改善箇所説明図

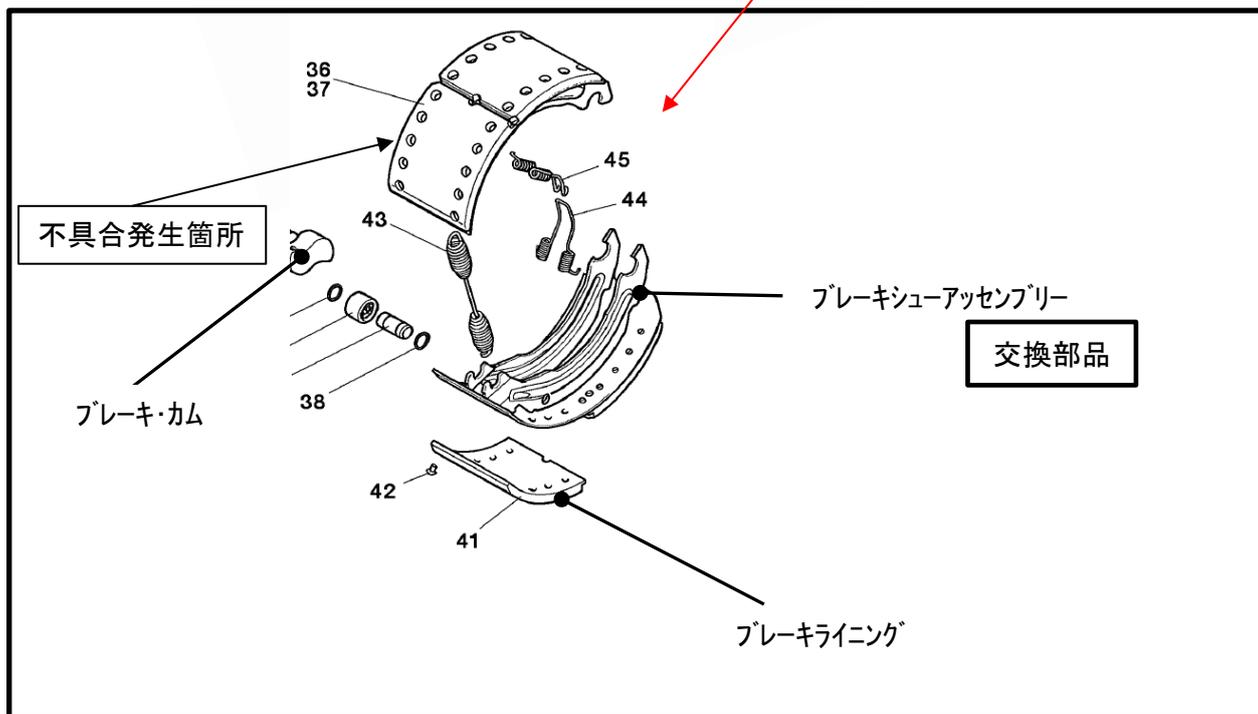
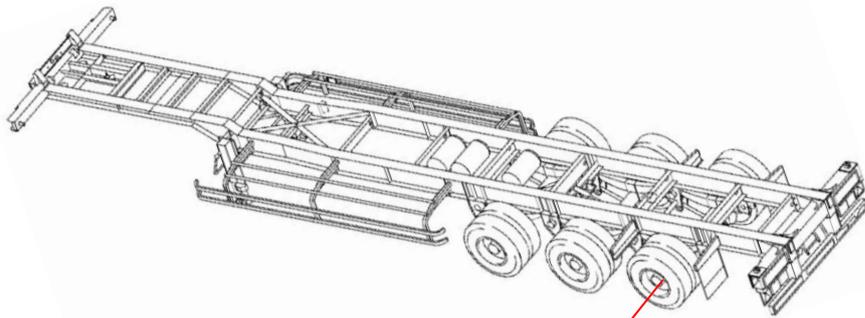
セミトレーラの制動装置において、ブレーキシューとライニングの組付けが不適切なため、リベットで適切に固定されていないものがある。そのため、そのままの状態で使用を続けると、ライニングが外れ、外れたライニングが、ドラムとブレーキカム、または、他のライニングとの間に挟まり、ブレーキが引きずった状態となり、最悪の場合、火災に至るおそれがある。

全車両のブレーキシューアッセンブリーを点検し、適切にライニングが組付けられていないもの、または、ライニングが外れているものは、ブレーキシューアッセンブリー良品と交換する。

改善実施済車には、車台番号打刻位置付近(被牽引車)に No.4176 のステッカーを貼付する。
